TRAPANI - MAZARA DEL VALLO

VARIANTE ALLA S.S.115 "SUD OCCIDENTALE SICULA"
 DALLO SVINCOLO "BIRGI" SULLA A29/DIR AL COLLEGAMENTO ALLA S.S. 115 AL KM 48+000
 1° STRALCIO FUNZIONALE MARSALA SUD - MAZARA DEL VALLO

PROGETTO DEFINITIVO

Fascicolo Pareri

Fig. 5 – Il tracciato di progetto transita sul Parco delle Cave

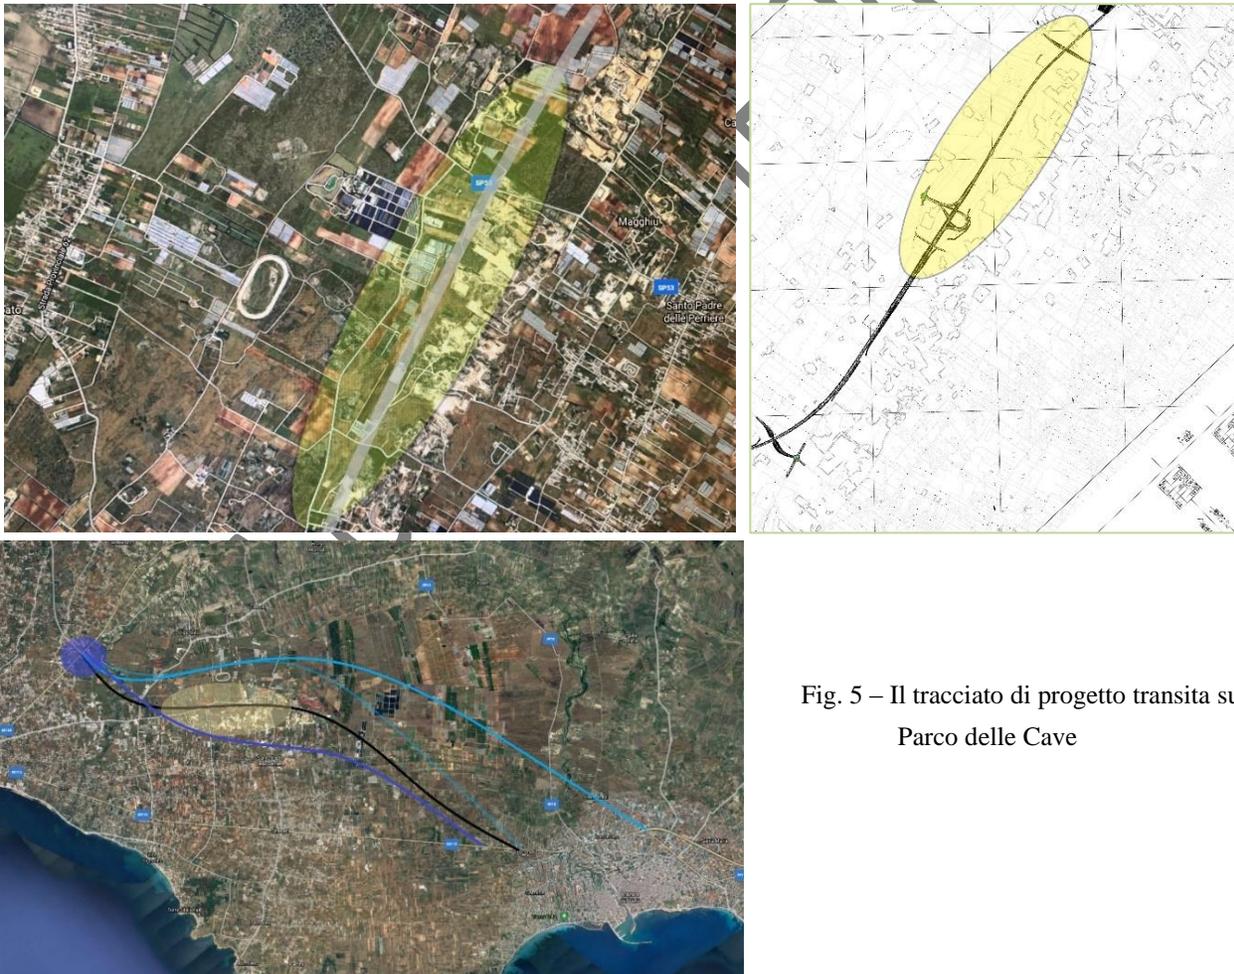
sufficienti motivi a supporto della scelta del tracciato proposto in alternativa a quello esistente (“Alternativa 0”), considerato che proprio per 8,6 km il tracciato presenta criticità. In tal senso, lo studio condotto non appare tenere in debito conto le caratteristiche dei territori attraversati ed i vincoli posti dagli insediamenti esistenti e delle criticità presenti (Fig. 5).

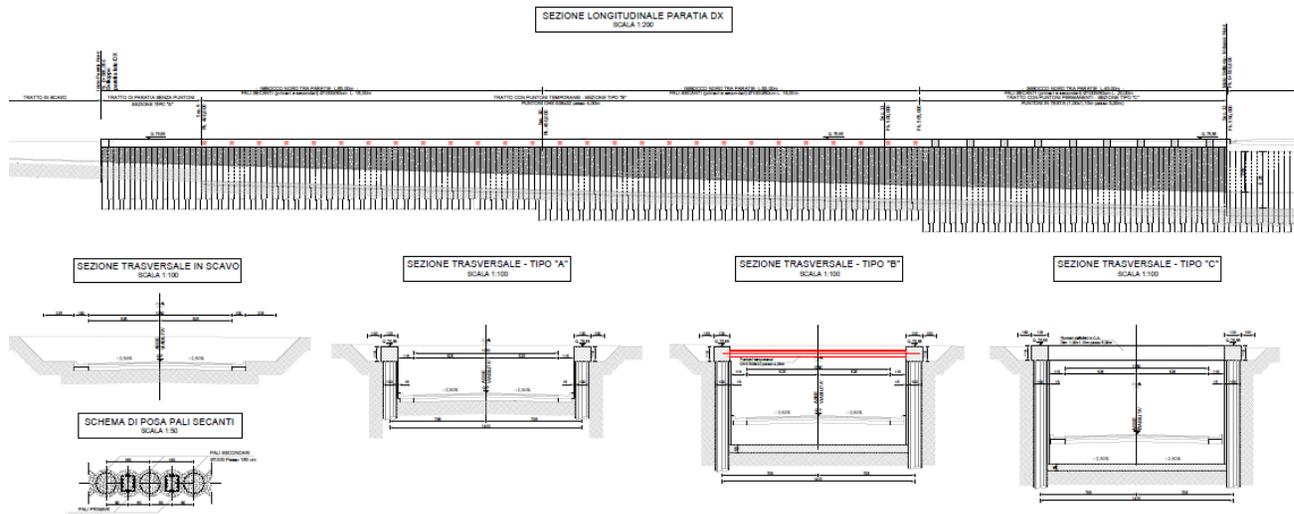
Il tratto iniziale, nei pressi dell'Ospedale di Marsala, si sviluppa in uno scavo in sabbie sostenuto da una paratia di pali secanti di grande diametro che, oltre ad avere una funzione di sostegno hanno anche la funzione di impedire l'afflusso di acqua negli scavi. Si tratta di un'opera che può dar luogo a fenomeni di rigurgito della falda e l'instaurarsi di moti di filtrazione verso lo scavo.

La scelta di sviluppare l'opera significativamente al di sotto della quota del piano di

campagna tanto da dare luogo ad una potenziale interazione con la falda, le cui conoscenze sono relativamente limitate, potrebbero essere oggetto di approfondimenti progettuali valutando possibili soluzioni progettuali che possano minimizzare le potenziali interazioni con la falda e le problematiche di sostegno degli scavi.

E' inoltre opportuno che il progettista valuti la reale necessità di realizzare l'opera di sostegno mediante la tecnica dei pali secanti, valutando le altre possibili tecniche alternative. Non è chiarito, dalla mancanza di una relazione tecnica dell'opera, quale sia la motivazione della scelta.

Stralcio del modello di dettaglio in corrispondenza del Viadotto Sossio.

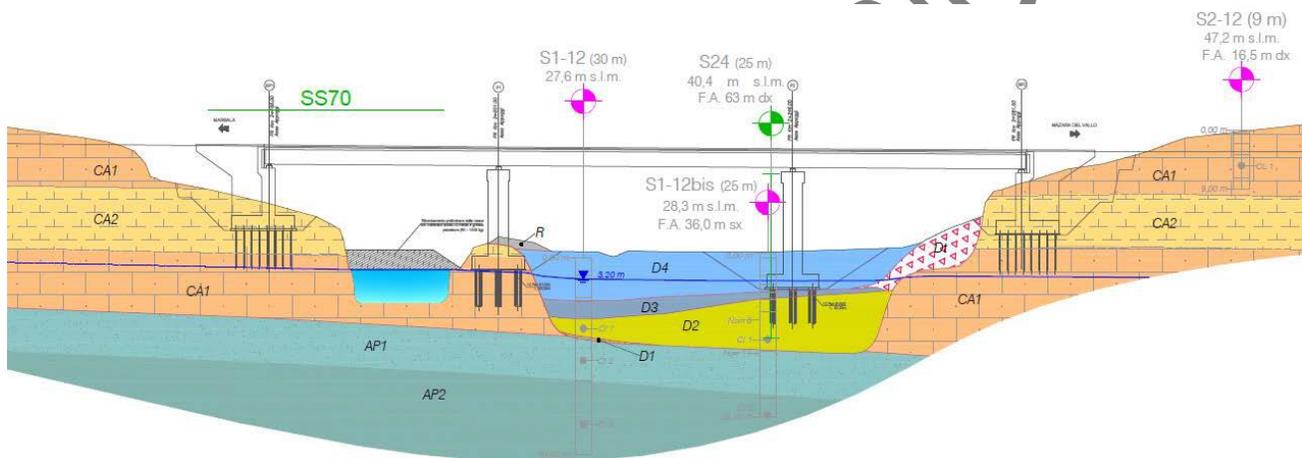
L'attraversamento del torrente Sossio avviene in corrispondenza di un punto singolare caratterizzato dalla presenza di un profondo scavo che indebolisce l'ammasso calcarenitico, che sembra presentare uno spessore relativamente modesto. Si ritiene che, in questa fase progettuale dovrebbe essere attentamente valutato il punto e il modo di attraversamento del torrente Sossio, anche in funzione di ottimizzare la struttura di attraversamento, minimizzando il numero di campate.
